**Autorité environnementale**

**Avis délibéré de l'Autorité environnementale sur  
l'aménagement de l'entrée sud de Layrac (47)**

**n°Ae : 2026-043**

Avis délibéré n° 2026-043 adopté lors de la séance du 23 juillet 2026

Figure 3 : Présentation des sites de compensation 2 et 3 et des mesures qui y seront réalisées (source : dossier)

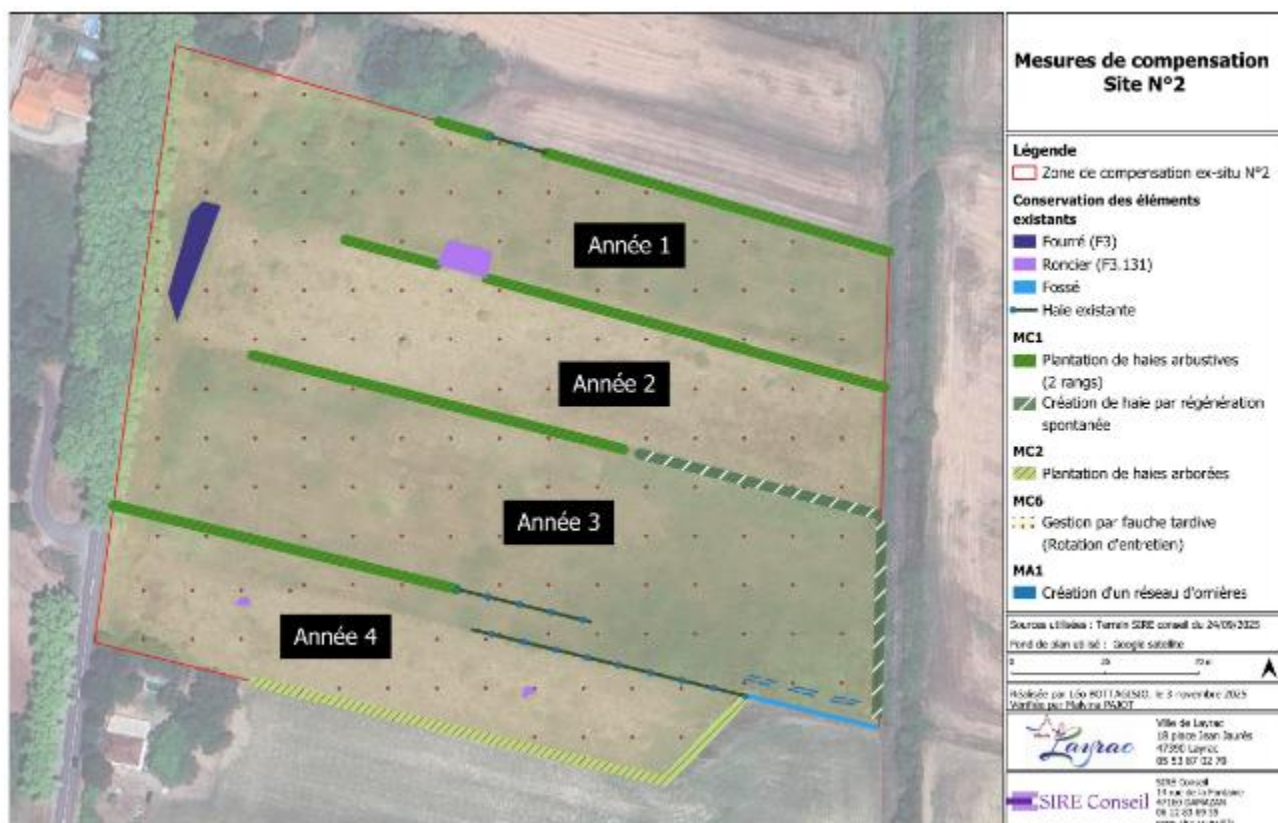
La sécurisation foncière des terrains sur lesquels ces mesures seront développées sera assurée par la mise en place d'une ORE d'une durée de trente ans (sites 2 et 3 mais aussi espaces évités et restaurés au niveau de l'opération du complexe sportif). L'Ae souligne que la durée de l'ORE ne couvre pas celle des incidences et pourrait être à juste titre relevée.

Un suivi écologique des sites de compensation (2 et 3) et de la parcelle de compensation de zone humide sera assuré pendant trente ans.

Le dossier de dérogation précise qu'une autre demande sera réalisée pour l'opération du lotissement. Ce choix, alors que les milieux affectés sont similaires, ne permet pas de massifier et articuler davantage les mesures de compensation. Le maître d'ouvrage de l'opération du complexe sportif (mesures compensatoires sur les sites 2 et 3 sur une surface de sept hectares) devra veiller à ce que les mesures prises ne soient pas utilisées par l'opération de lotissement (double compte).

***L'Ae recommande de mettre en évidence le gain écologique des mesures compensatoires sur les sites 2 et 3 et de veiller à ce que les mesures compensatoires mises en place pour l'opération du complexe sportif ne soient pas comptées aussi pour l'opération du lotissement.***
